# PROVINCIA DI VENEZIA

## COMMISSIONE VALUTAZIONE DI IMPATTO AMBIENTALE

Parere n. 14/2014

**Oggetto:** Ditta: Veneta Raw Material S.r.l.  
Sede Legale: Viale Fiume 6 35042 ESTE  
Intervento: Attività di recupero di rifiuti costituiti da ceneri di pirite.  
Comune di localizzazione: MIRA  
Procedura di Valutazione d'Impatto Ambientale ai sensi dell'art. 23 D.Lgs 152/06 e s.m.i. e contestuale autorizzazione ai sensi dell'art.208 del D.lgs 152/06.

Fig. 2: individuazione dei lotti e delle fasi (tavola 3)

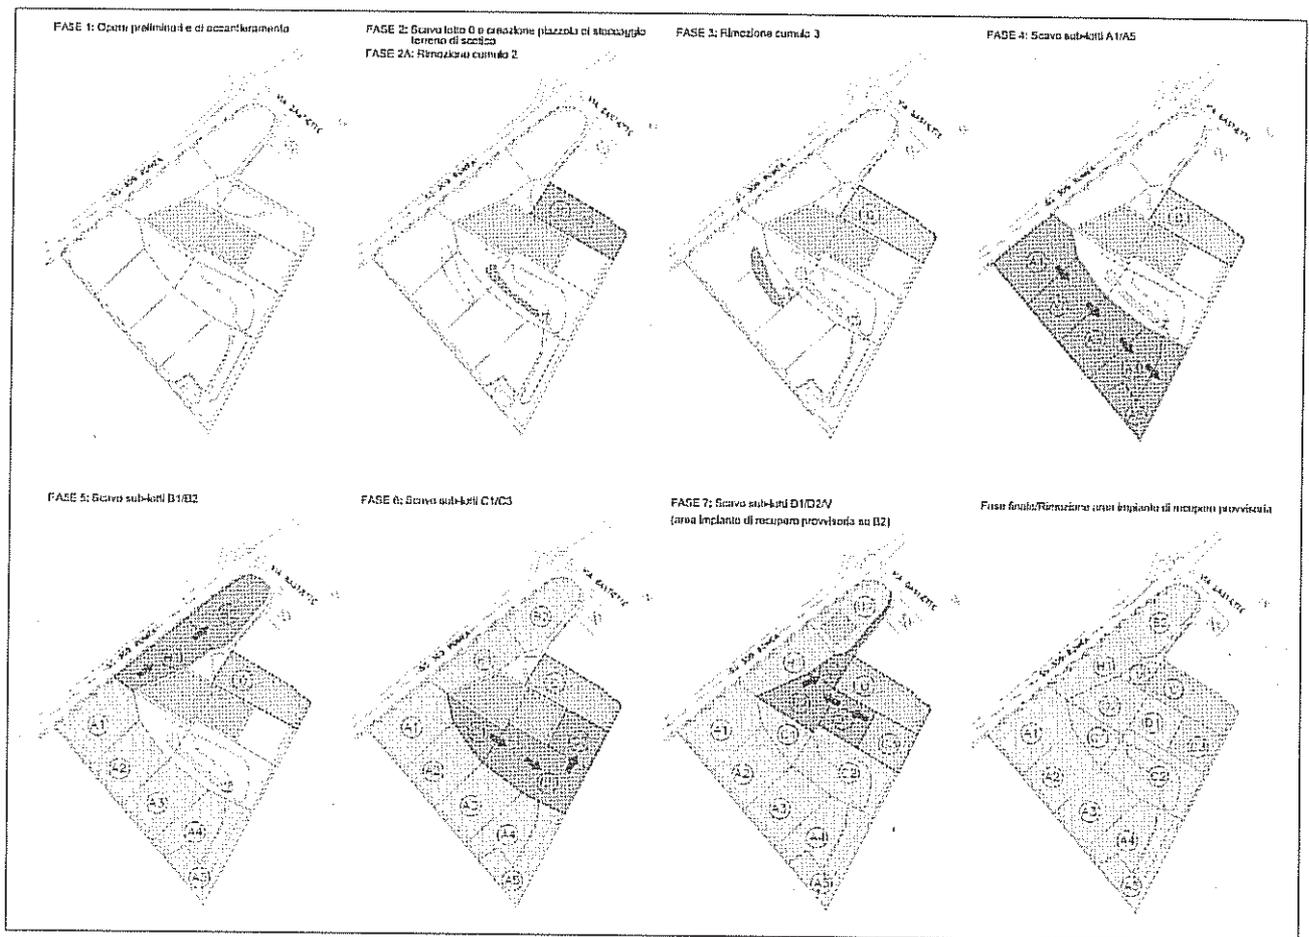
*Dalla documentazione scritta e dalle tavole non è chiaro come venga gestita la copertura delle aree scoticate che si trovano a monte delle aree in lavorazione (aree spianate) durante la giornata. Si ritiene infatti che non possano essere tenute libere da coperture.*

*Pertanto, vista l'incertezza sulla direzione e profondità della falda, la proposta progettuale che prevede la palancoleatura solo a monte rispetto alla direzione della falda può essere accolta solamente previa effettuazione di una campagna di monitoraggio freaticometrico, che consenta di identificare, con maggiore precisione, la direzione di deflusso della falda. In questo modo si potrà valutare il corretto posizionamento dei piezometri e un eventuale integrazione agli stessi. Dovrà, inoltre, essere chiaramente indicata la finestratura dei piezometri e il livello della falda superficiale e profonda.*

*Le aree che sono state oggetto di rimozione dello scotico dovranno fino al completamento dell'ultima fase di lavorazione sul sublotto rimanere coperte con teli impermeabili.*

*Dovrà pertanto essere presente in impianto il quantitativo di teli necessario alla copertura giornaliera.*

*Inoltre, le aree interessate dalle lavorazioni giornaliere devono essere soggette a una movimentazione dei teli tale da garantire comunque l'impermeabilizzazione dell'area in caso di eventi meteorici e durante le ore di sosta delle lavorazioni. In caso di precipitazioni meteoriche le attività di scavo e lavorazione delle ceneri devono essere sospese.*
